ASUNTO:  
Información complementaria a la subsanación de observaciones formuladas al Plan de Gestión Ambiental de Bifenilos Policlorados de la Central Hidroeléctrica La Oroya

### **INFORMACION COMPLEMENTARIA A LA EVALUACIÓN DEL PLAN DE GESTIÓN AMBIENTAL DE BIFENILOS POLICLORADOS (PGAPCB)**

CENTRAL HIDROELÉCTRICA LA OROYA

**ASUNTO** : EVALUACIÓN DEL PLAN DE GESTIÓN AMBIENTAL DE BIFENILOS POLICLORADOS (PGAPCB) DE LA “CENTRAL HIDROELÉCTRICA LA OROYA”

**ANEXO 01**  
**PLANO DE UBICACIÓN CH OROYA**  
**PLANO DE UBICACIÓN TAZA OROYA**

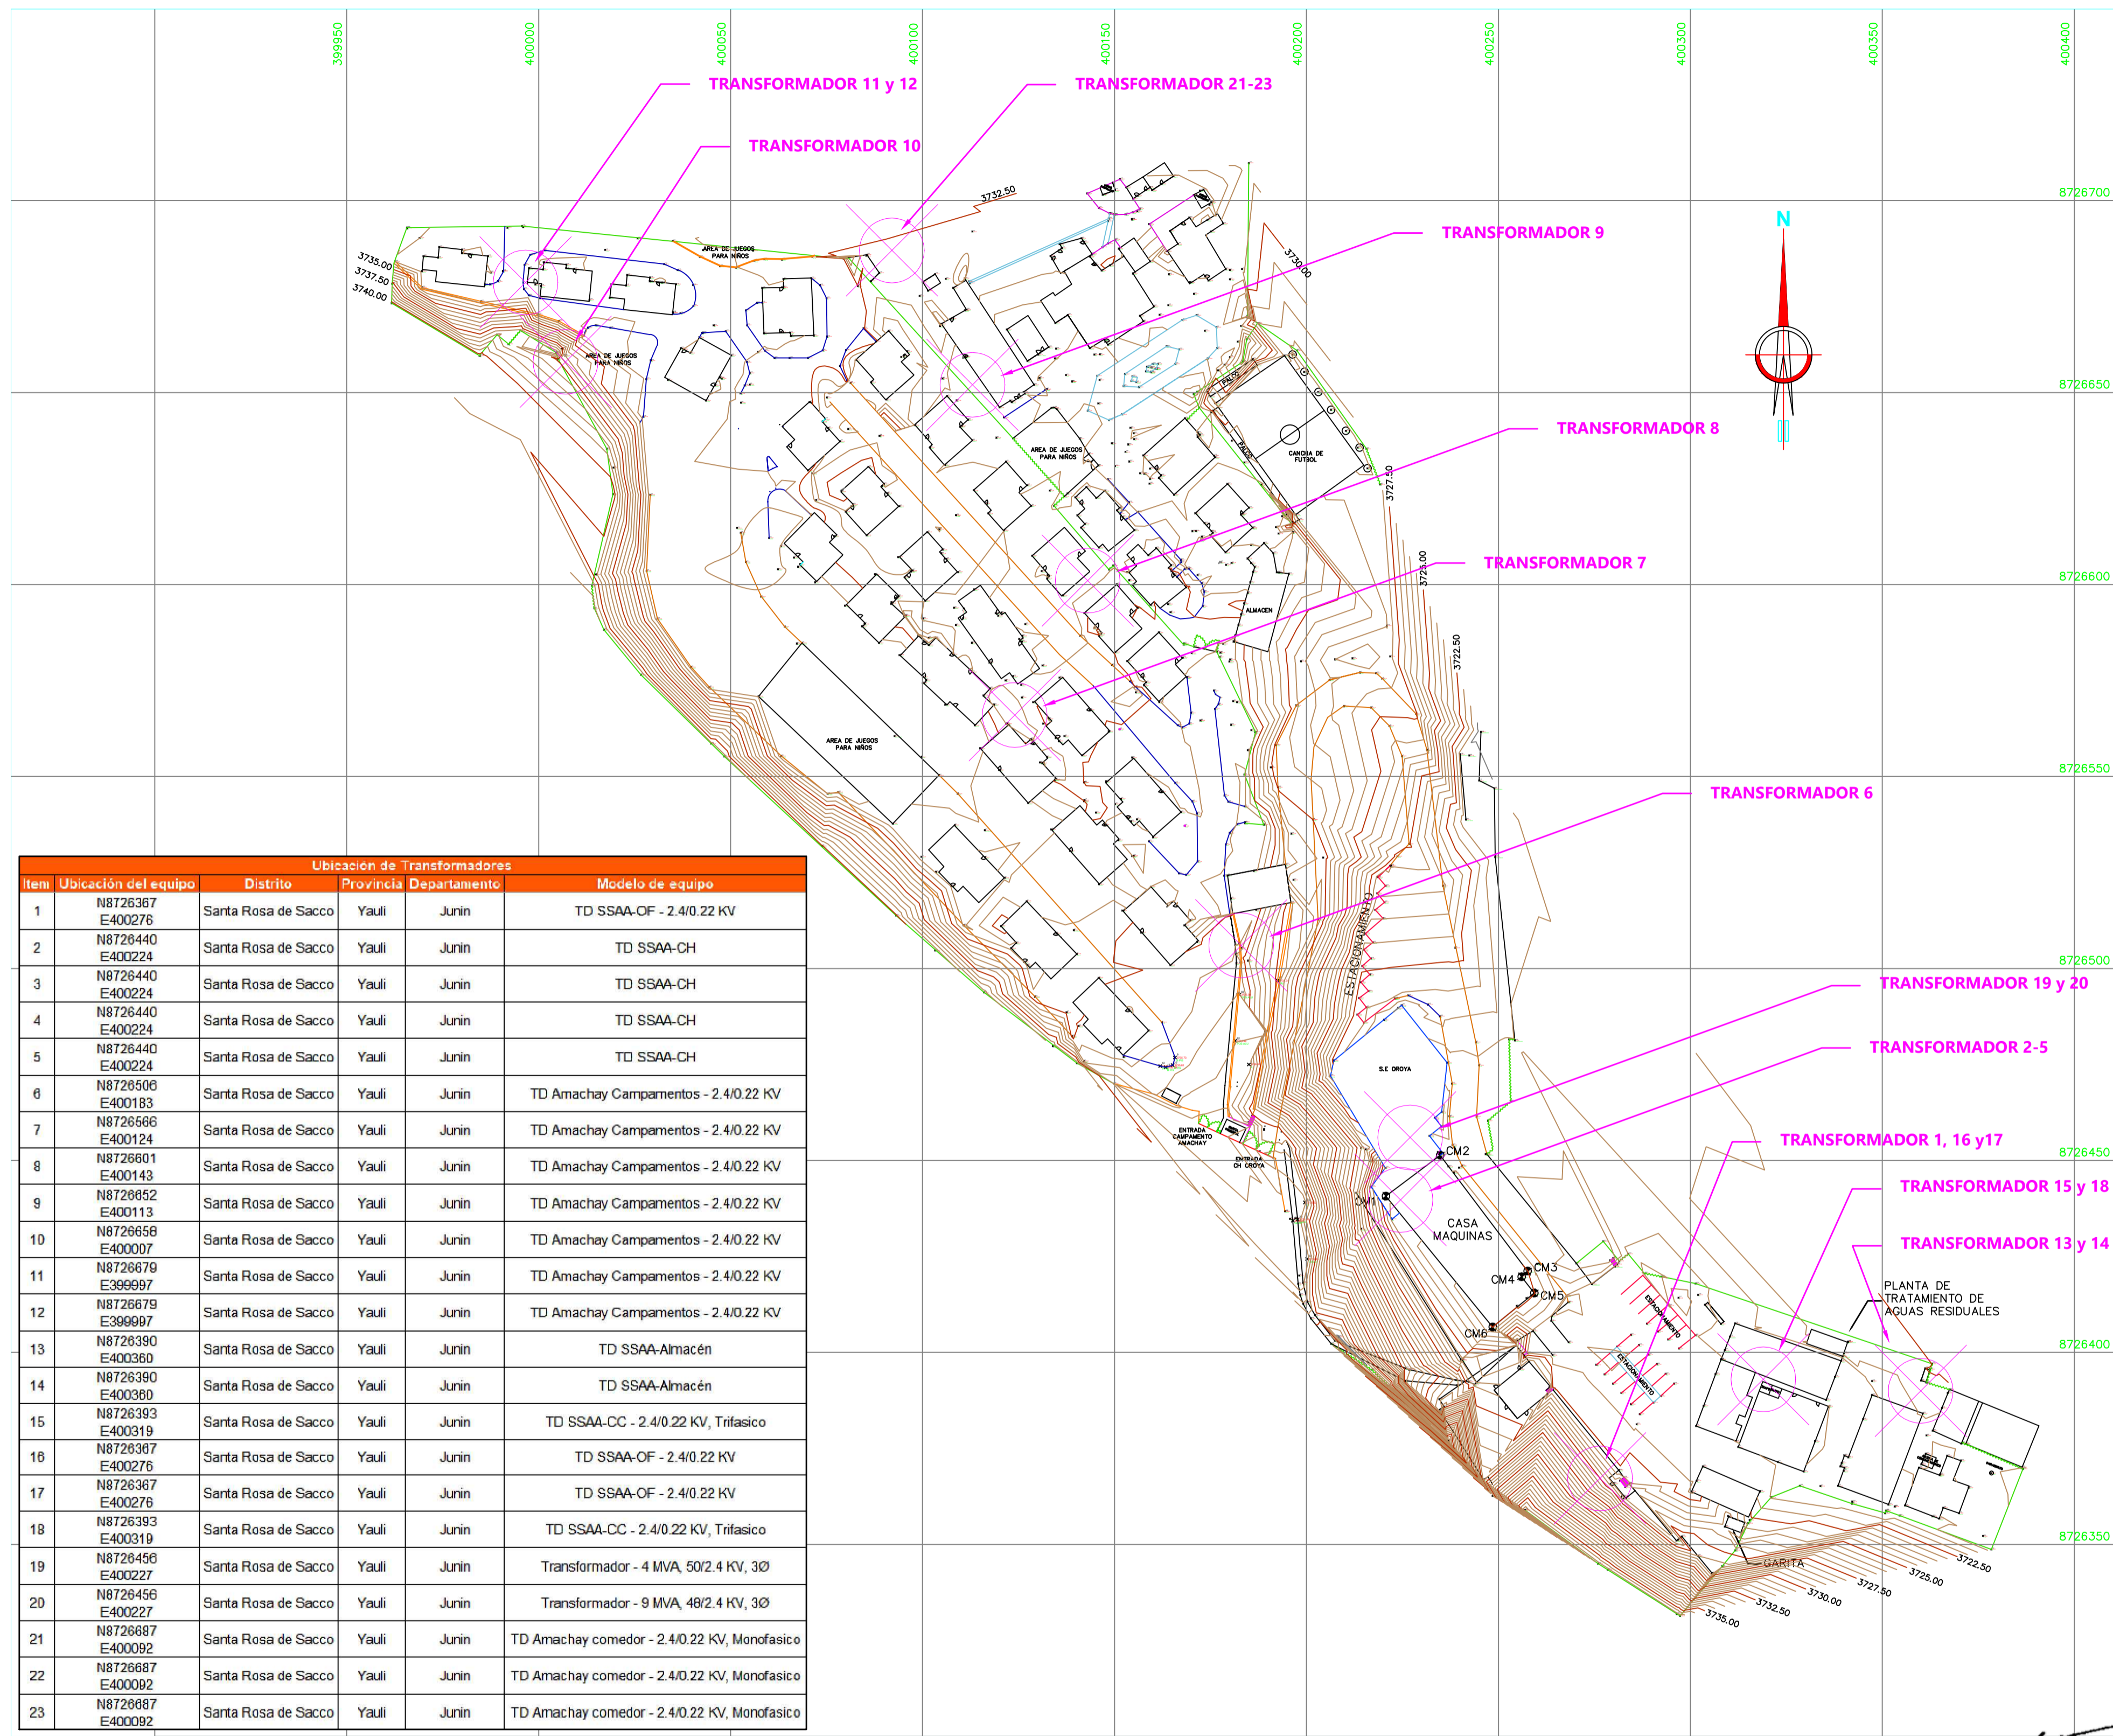
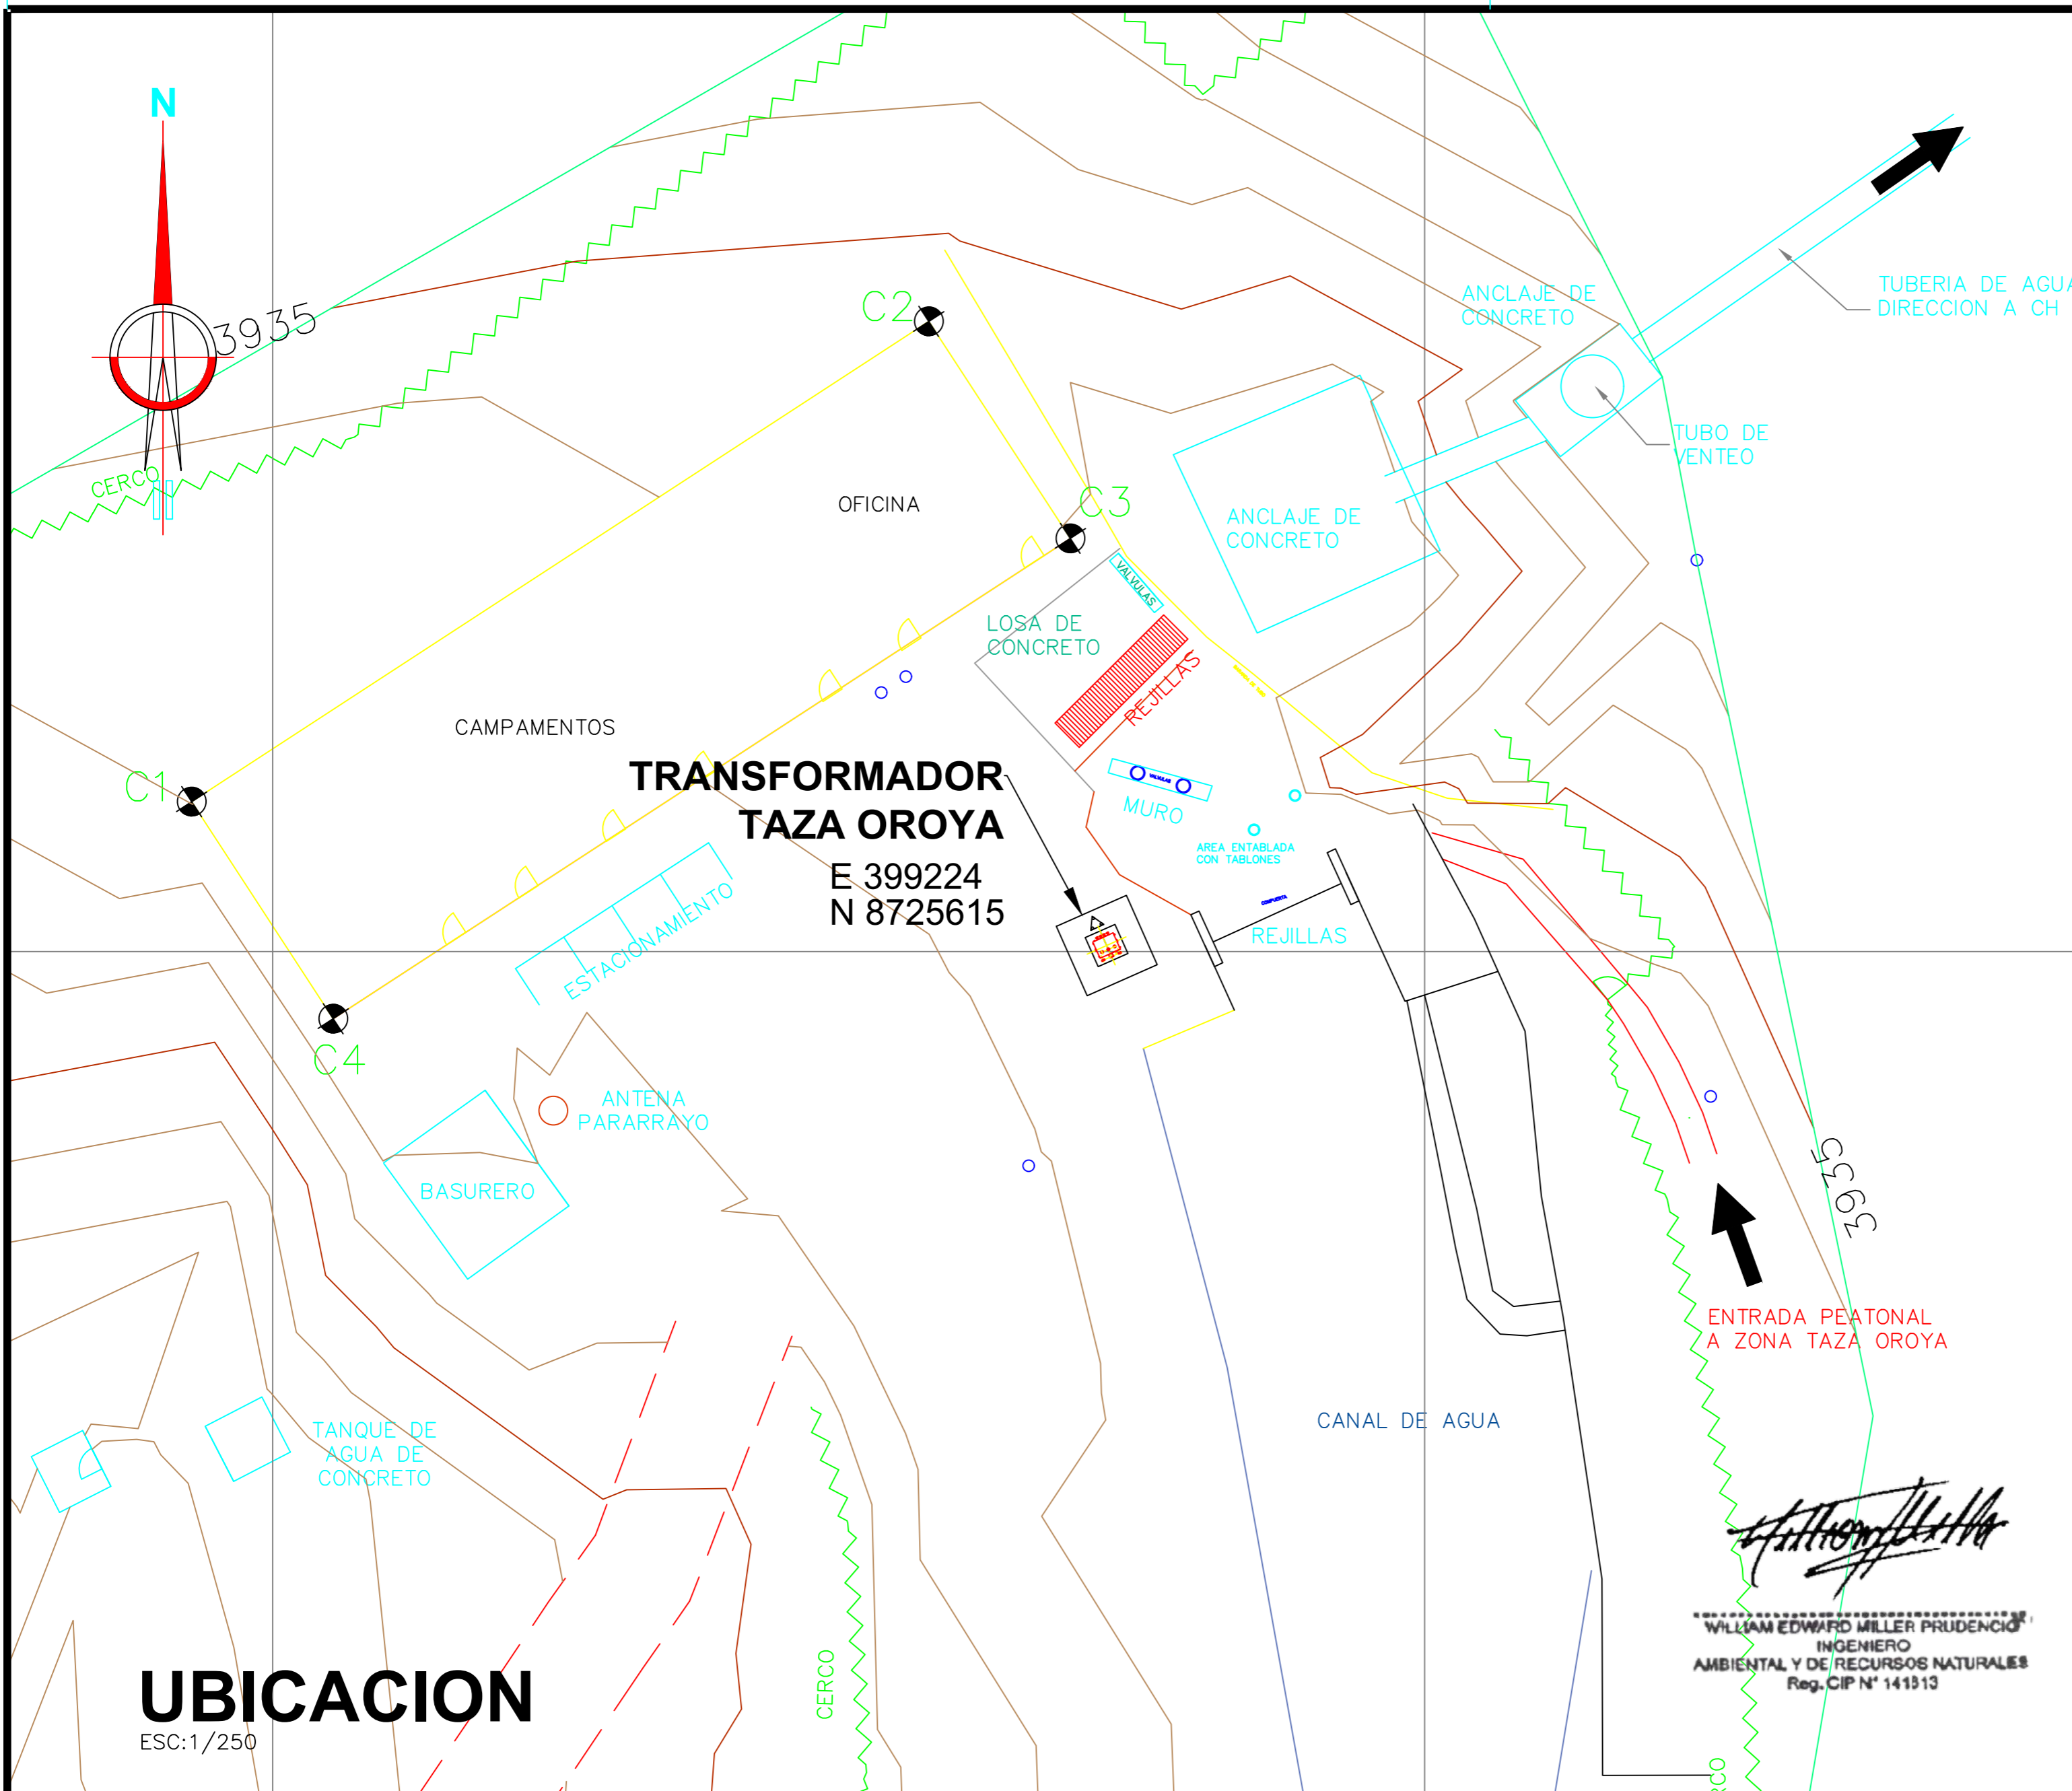
- iii. Presentar un plano donde se visualice de manera clara la ubicación de los equipos e instalaciones principales y auxiliares (casa de máquinas, almacén de insumos, almacén de residuos sólidos, talleres, etc.) en evaluación de la central hidroeléctrica. Cabe resaltar que dicho plano debe estar a una escala y contener una grilla legible que permita su evaluación, además debe ser suscrito por el profesional colegiado y habilitado responsable de su elaboración.

Al respecto, se adjunta plano actualizado a escala donde visualiza la ubicación de los equipos e instalaciones principales y auxiliares, así como la ubicación de los transformadores, el mismo que se adjunta en el **ANEXO 01**. En el mismo anexo se adiciona un plano de Taza Oroya, lugar donde ha sido movilizad el transformador de marca Delcrosa de 50 KVA 2.4/0.48-0.23KV, 3Ø y número de serie 161014 T1, el cual se encontraba en la Subestación Oroya Nueva (SEON), la cual pertenece al sistema de transmisión de zona centro, por lo que fue incluido inicialmente en el PGAPCB de Trasmisión de zona centro ingresado a evaluación el 11/10/2021 con Registro N° 3213628. Desde la fecha de presentación de este último, en octubre 2021, a la fecha actual, por necesidades del servicio el mencionado transformador ha sido trasladado a la ubicación de Taza Oroya para cumplir funciones de servicios auxiliares.
